改 善 箇 所 説 明 図 ①

改 善 箇 所 説 明 図 ②

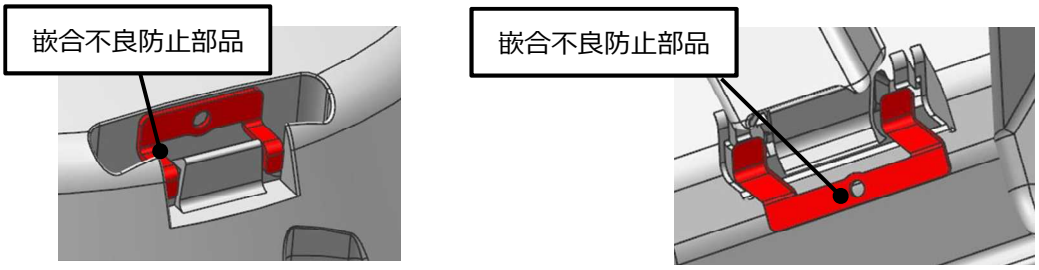
基準不適合発生箇所

年少者用補助乗車装置（チャイルドシート）において、製造管理が不適切なため、腰及び股ベルトの取付け部が嵌合不良となっているものがある。そのため、衝突時にベルトが外れて、乗員を確実に拘束できないおそれがある。

改善の内容

全装置点検し、嵌合不良防止装置を取り付ける。

注 ： □ は修理作業を行う部品を示す
